Добавление 116: Правила № 117

Пересмотр 3 – Поправка 3

Дополнение 7 к поправкам серии 02 – Дата вступления в силу: 8 октября 2015 года

Единообразные предписания, касающиеся официального утверждения шин в отношении звука, издаваемого ими при качении, их сцепления на мокрых поверхностях и/или сопротивления качению

Рис. 1

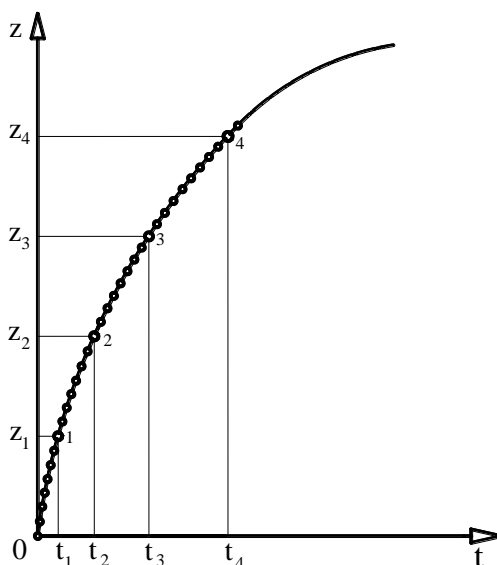
Включить новое *добавление 5* следующего содержания:

"Приложение 6 – добавление 5

Метод выбега: измерения и обработка данных при расчете значения выбега по дифференциальной формуле $d\omega/dt$.

1. Регистрируется зависимость "расстояния от времени" для вращающегося тела в процессе выбега по периферийной окружности в соответствующем диапазоне скоростей, например 82–78 км/ч или 62–58 км/ч, в зависимости от типа шины (приложение 6, пункт 3.2., таблица 1) в дискретной форме (рис. 1) для вращающегося тела:
